DETERMINAZIONE DEL DIRIGENTE SERVIZIO VIA/VINCA 12 settembre 2025, n. 391

[ID VIP 13937] - Parco agrivoltaico denominato "SALINA GRANDE", di potenza pari a 319,11 MW e delle relative opere di connessione alla RTN, da realizzarsi nei Comuni di Taranto e Crispiano (TA).

Istanza per il rilascio del Provvedimento di VIA statale ex art. 23 del D.lgs. n. 152/2006 e ss.mm.ii.

Proponente: SKI 01 S.R.L.

Figura 05: Area dell'impianto fotovoltaico su cartografia PPTR con segnalazione dei vincoli con buffer di 500 m
Si tratta in particolare dei seguenti:

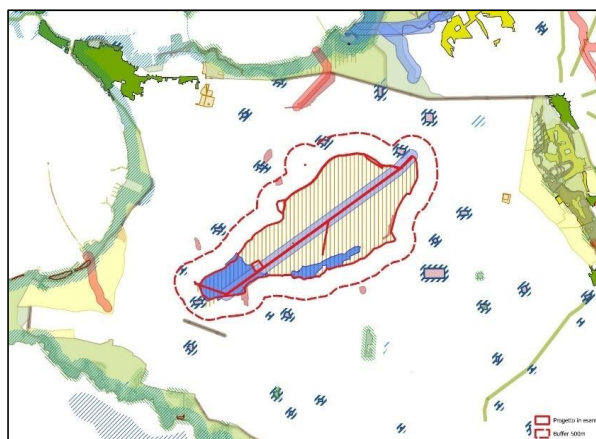
Si segnala che nel buffer di 500 m sono presenti vincoli delle componenti culturali anche se non rientrano nei beni sottoposti a tutela ai sensi della seconda parte o dell’art.136 del D.Lgs 42/2004 (Fig.05):

Dall'analisi della cartografia del PPTR si riscontra che le aree dell'impianto insistono su vincoli diretti

- Layer: BP - Fiumi, torrenti, corsi d'acqua iscritti negli elenchi delle acque pubbliche (150m)
 - ID_PPTR: LE0021, Nome_GU: Canale di Scolto Coperto e di bonificazione, Nome_IGM: Canale di Bonifica e canale di scolo coperto, Decreto: R.d. 7/4/1904 n. 2221 in G.U. n.16 del 6/7/1904
- Layer: UCP - Aree umide (in 3 punti)
- Layer: UCP - Formazioni arbustive in evoluzione naturale (in due punti)
- Layer: UCP - Siti di rilevanza naturalistica: SIC Mar Piccolo, CODICE: IT9130004

Figura 06: Ubicazione elettrodotto rispetto a vincoli PPTR

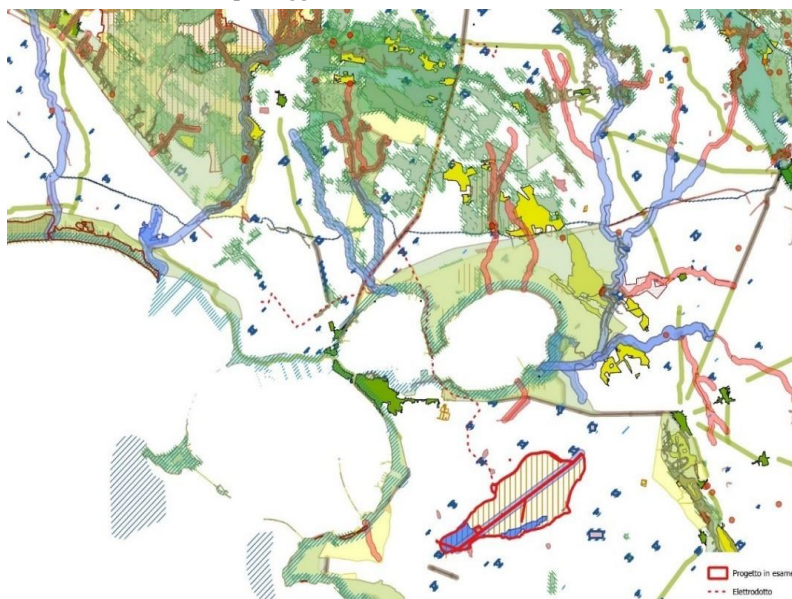
Il cavidotto attraversa beni tutelati dal PPTR come risulta dall'elenco che segue:

- Layer: UCP – Versanti (in due punti)
- Layer: UCP - Lame e gravine: Gravina Loc. Mass. Trisolina, Gravina di Mazzaracchio, Fosso Galese,
- Layer: BP - Territori costieri (300m)

- Layer: BP – Boschi (in 7 tratti) e relative aree di rispetto
- Layer: UCP - Formazioni arbustive in evoluzione naturale (in 4 tratti)
- Layer: BP - Parchi e riserve:

Figura 07: AREE NON IDONEE ai sensi del R.R. 24/2010.

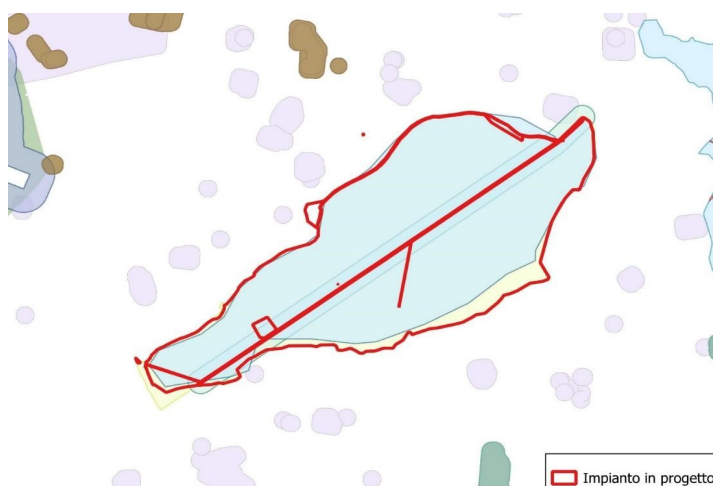
In riferimento al Decreto Ministeriale n.24 del 30 dic. 2010 avente per oggetto: *"Linee Guida per l'autorizzazione degli impianti alimentati da fonti rinnovabili"*, recante la individuazione di aree e siti non idonei alla installazione di specifiche tipologie di impianti alimentati da fonti rinnovabili nel territorio della Regione Puglia", e in riferimento al DGR 23 ott 2012 n 2122 si riporta la cartografia relativa alle **AREE** (Fig.07). Dall'esame della cartografia risulta che il progetto **interferisce** con aree classificate come "non idonee" ai sensi del R.R. 24/2010 (coincidenti con quelle tutelate dal PPTR).

L'area rientra tra le aree NON IDONEE

Figura 08: Area dell'impianto fotovoltaico con indicazione degli altri impianti FER con codice regionale

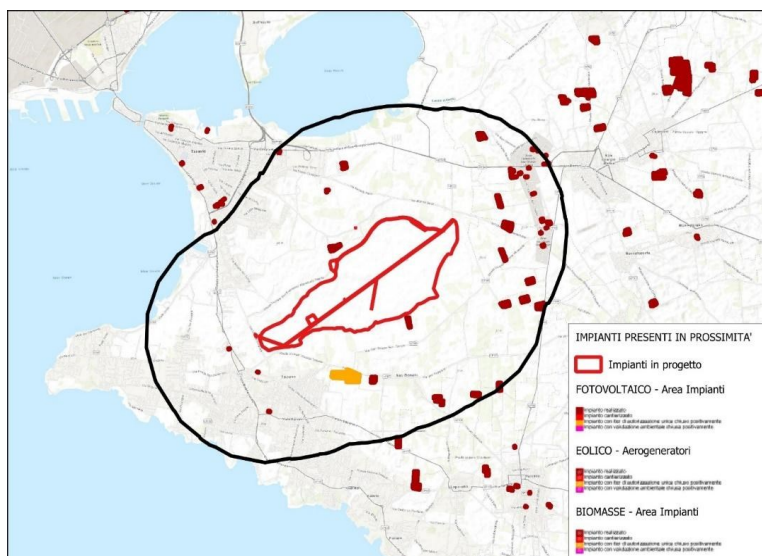
In tale area il sistema informativo della Regione Puglia riporta la presenza dei seguenti impianti fotovoltaici:

Tuttavia, nonostante la presenza di numerosi altri impianti fotovoltaici nell'area, il tema degli impatti cumulativi di impianti di produzione di energia da fonti rinnovabili non viene trattato secondo quanto disposto nella D.G.R. n. 2122 del 23/10/2012.

Figura 09 – opere di forestazione - recupero e valorizzazione di zone umide

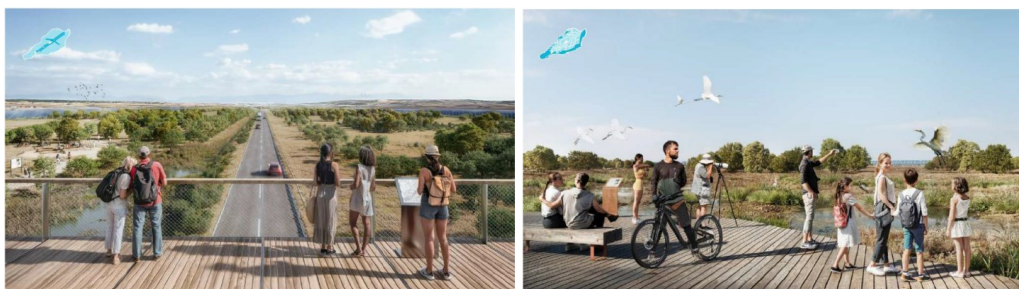
Par. 16.3) Non attinente trattandosi di impianto agrivoltaico, tuttavia il proponente prevede un'opera **mitigazione visiva e ambientale** con una fascia di mitigazione perimetrale che riguarda 260.000 mq e la realizzazione di un parco, comprensivo di aree boscate, come rappresentato nelle immagini prodotte.

Tali opere possono contribuire a rinaturalizzare e minimizzare l'impatto delle opere previste favorendo l'integrazione paesaggistica *“è prevista la realizzazione di un parco che integra il recupero e la valorizzazione degli elementi naturalistici e identitari del luogo, quali le Aree Umide e Habitat naturali, con la fruibilità pubblica attraverso una rete di percorsi ed aree di sosta che offriranno un'esperienza immersiva nella natura”*.

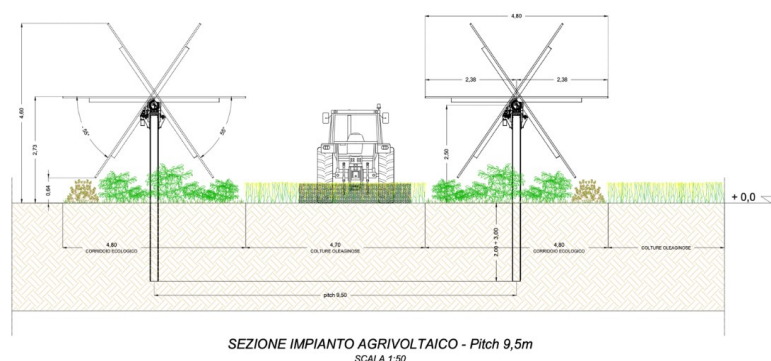
I tracker monoassiali (Figura 11) nella loro posizione più bassa raggiungono 0,64 m da terra, mentre l'altezza massima in posizione orizzontale sarà di circa 2,73 metri per una altezza massima di 4,60 m in posizione di massima inclinazione. Il proponente dichiara che l'interdistanza tra i tracker è di 9,5 metri e che tra i tracker lo spazio coltivabile a colture oleaginose è di 4,70 m. Quindi come anche dichiarato dal proponente, le restanti aree sotto i tracker non sono coltivabili ma lasciate come corridoio ecologico.

Non viene considerato l'impatto sulle colture quando deve essere effettuata la manutenzione dei pannelli sia quella ordinaria che quella straordinaria che potrebbe danneggiare le coltivazioni con il passaggio dei mezzi. Mancano anche le informazioni sulle sostanze che saranno utilizzate per la pulizia per la gestione della manutenzione dei pannelli, come anche quali sostanze sono utilizzate per la rimozione dei muschi, se

Figura 12: Carta uso del Suolo Regione Puglia

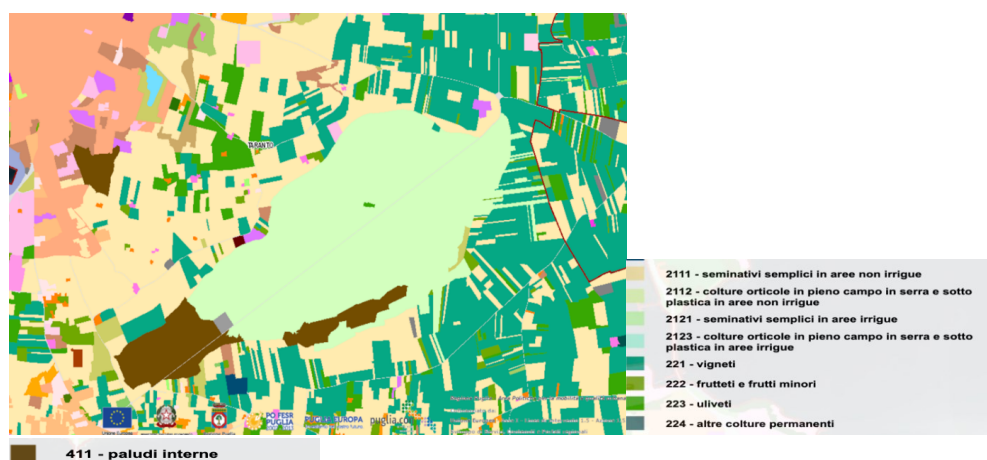
Sulla base delle considerazioni del precedente paragrafo, le aree coltivate sono tuttavia ridotte perché non coltivabili sotto i tracker e perché quelle esterne attualmente coltivate sono lasciate a prato o rinboscate e non più coltivate.

Tale requisito è verificato
